**Inspection générale de  
l'Environnement et du  
Développement durable**

**Avis délibéré  
sur le projet d'aménagement « Seine Liberté »  
à Clichy-la-Garenne (92)**

N° APJIF-2024-006

Du 07/02/2024

Illustration 1 : État existant à gauche (source : Géoportail avec annotation MRAe) et comparaison des plans masse de 2022 (au milieu) et de 2023 (à droite), source: étude d'impact, p. 88 et 89.

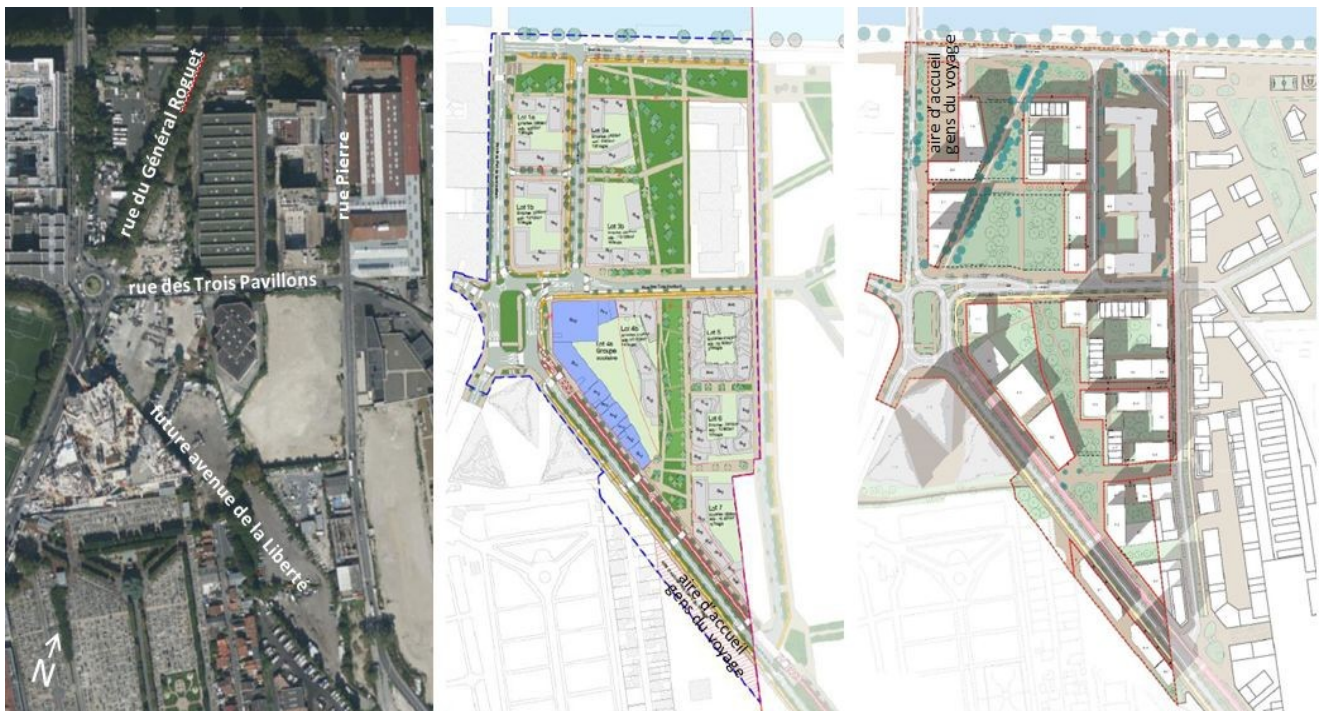
Le projet intégrait par ailleurs la relocalisation de l'aire d'accueil des gens du voyage actuellement située à l'est du périmètre du projet, sur un foncier appartenant à l'État de 2 500 m<sup>2</sup>, rue Pierre, en front sud de la future avenue de la Liberté (voir illustration 1).

D'autre part, l'aire d'accueil des gens du voyage n'est plus relocalisée au sud mais au nord-ouest du périmètre de la Zac, l'ancienne emprise étant destinée à du logement (voir illustration 1). Enfin, une nouvelle trame viaire est proposée, incluant la préservation de la rue du Général Roguet (et de ses arbres d'alignement) au nord du rond-point, désormais convertie en voie piétonne intégrée dans le futur parc. Comme dans la version précédente du projet, un élargissement de certaines voies est prévu pour permettre des aménagements cyclables (rue des Trois Pavillons sur sa partie sud), le profil en travers de la rue du Port de Gennevilliers est modifié et la nouvelle avenue de la Liberté accueille une piste cyclable bidirectionnelle. Néanmoins, les profils en travers ne sont pas tous dans l'étude d'impact alors que des modifications sont survenues<sup>7</sup>.

D'après le dossier, les bâtiments de la Zac seront au maximum de dix étages (au lieu de huit en général dans le précédent projet) sauf pour le lot A1 (R+12), au niveau du groupe scolaire.

Illustration 3: Comparaison des niveaux sonores LAeq (de jour) après projet entre la version 2022 et la version 2023, sources : étude d'impact 2022, p. 305 et étude d'impact 2023, p. 294

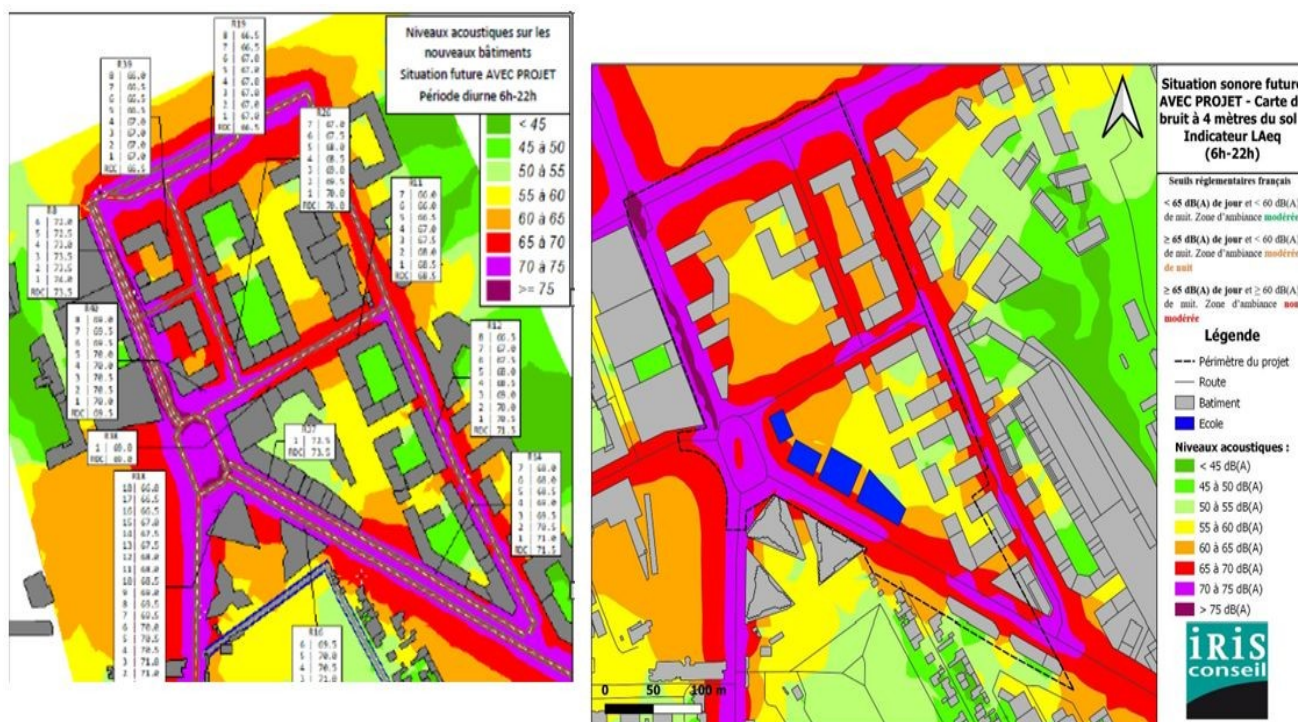
Sur les pollutions sonores liées aux déplacements routiers, les modélisations ont été mises à jour mais les nouvelles études n'ont pas été annexées au dossier et les hypothèses retenues ne sont pas présentées. Sur la base des cartographies présentées<sup>15</sup>, l'exposition au bruit reste importante pour les futurs habitants et usagers avec des niveaux allant jusqu'à 70 dB(A). Sur les logements situés au nord du projet qui interceptent une bande sonore de 75 dB(A) (cf. p. 294), elle dépasse largement les valeurs définies par l'Organisation mondiale de la santé (OMS) pour caractériser l'effet néfaste du bruit sur la santé (p. 298). De plus, la nouvelle configuration spatiale semble dégrader l'ambiance sonore de la plupart des cœurs d'îlots, comme l'illustre la comparaison entre les deux cartes de simulation 2022/2023 (ci-après)<sup>16</sup>. Comme l'Autorité environnementale l'avait recommandé, les valeurs plafonds de l'OMS ont été utilisées dans l'étude d'impact actualisées pour analyser les résultats des mesures, en revanche, elles n'ont pas été exploitées pour définir des mesures d'évitement et de réductions suffisantes (seulement un isolement acoustique renforcé, aucune réduction à la source comme recommandé).

**(15) L'Autorité environnementale recommande de :**  
- annexer la nouvelle étude de modélisation acoustique au dossier ;

**- prévoir des mesures d'évitement ou de réduction, prioritairement à la source, permettant de viser le respect des valeurs définies par l'OMS pour caractériser l'effet néfaste du bruit sur la santé tenant compte notamment des niveaux d'exposition des espaces intérieurs fenêtres ouvertes et des espaces de vie**
